## ENTE DEL PARCO DEL CONERO

### DETERMINAZIONE DIRETTORIALE

Oggetto: nulla osta ex art. 13 L. 394/91, art. 26 L.R. 15/94 ed art. 3 del Regolamento del Parco per PROGETTO DEFINITIVO DI MESSA IN SICUREZZA, CONSOLIDAMENTO E VALORIZZAZIONE AMBIENTALE RUPE SERMOSI – Via Litoranea””.

Data: 14/07/2022

Fig. 1: stralcio della tavola di progetto A15.

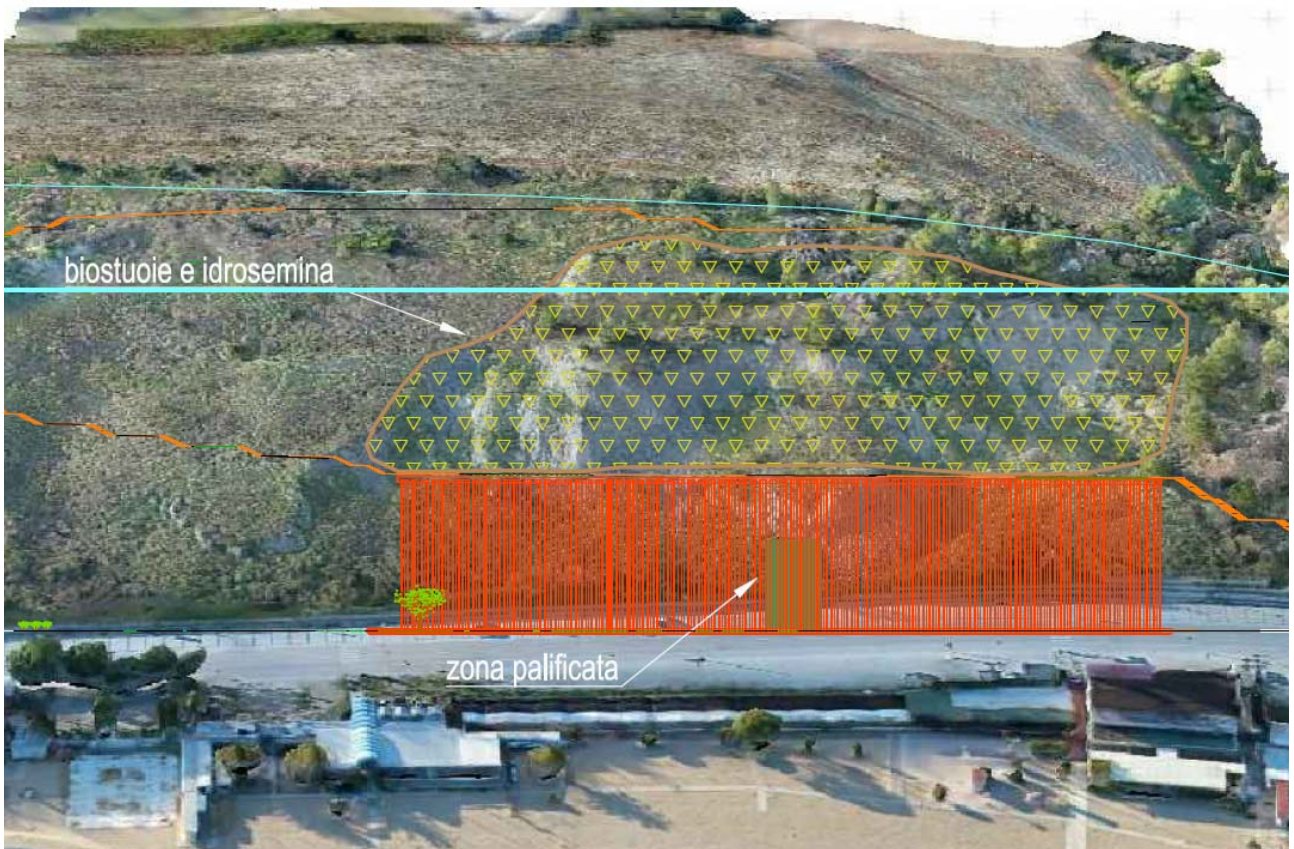
- Poiché il progetto prevede l'utilizzo di biofeltri/geotessile "composto da fibre interamente vegetali biodegradabili (...)" (rif. Elenco Prezzi) in una porzione di falesia che presenta una morfologia molto irregolare (si veda fig.1 riportata sotto), e dalle sezioni (rif. Tav. A.16) non si evincono rimodellamenti in quelle specifiche porzioni del versante, il progetto esecutivo dovrà contenere un apposito approfondimento volto a chiarire l'eventuale presenza di interventi di rimodellamento del versante ulteriori rispetto a quelli già previsti in corrispondenza della tura di pali e del sentiero;

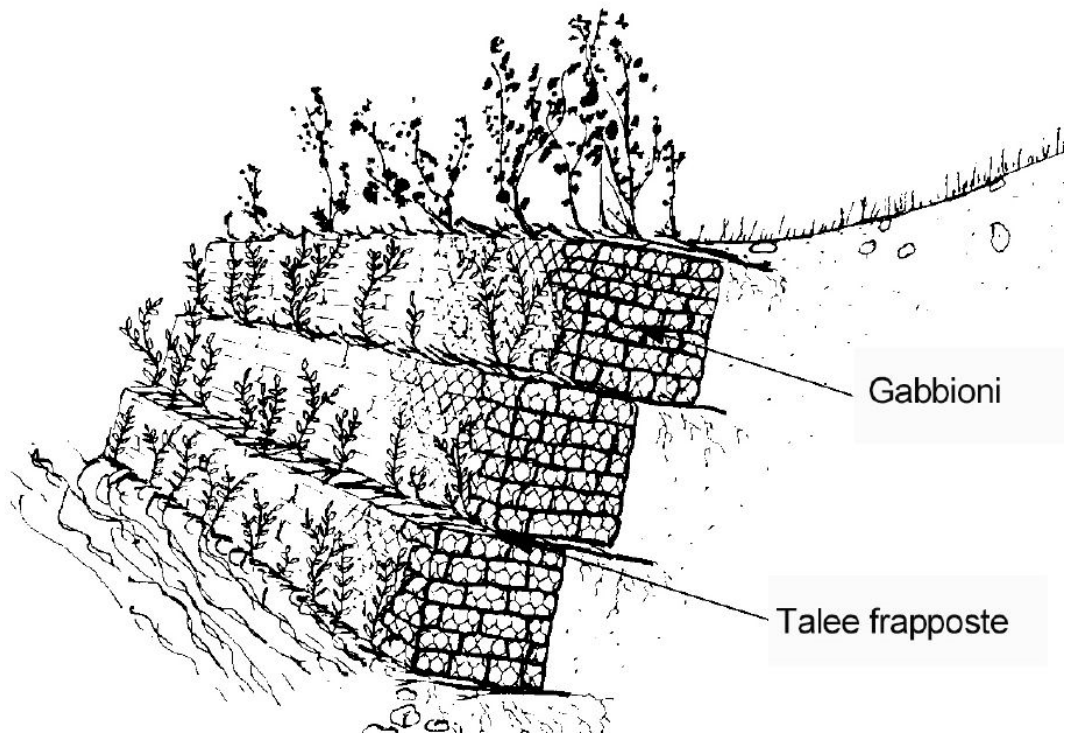
Poiché nel progetto non è previsto alcun intervento sulle gabbionate attualmente presenti al piede della Rupe, ma nel Capitolato speciale d'appalto e nell'Elenco prezzi sono citate alcune voci riconducibili a tale tipologia di opere, nel caso in cui l'amministrazione prevedesse, in fase di progettazione esecutiva o di variante, o anche al di fuori del presente progetto, di intervenire sulle gabbionate esistenti, a parità di dimensione e collocazione, dovranno essere realizzate delle "gabbionate rinverdate" con talee di tamerice, *Arundo pliniana* ed eventuali altre specie arbustive e erbacee, sempre della tipologia in rete metallica zincata (vedi figura 2).
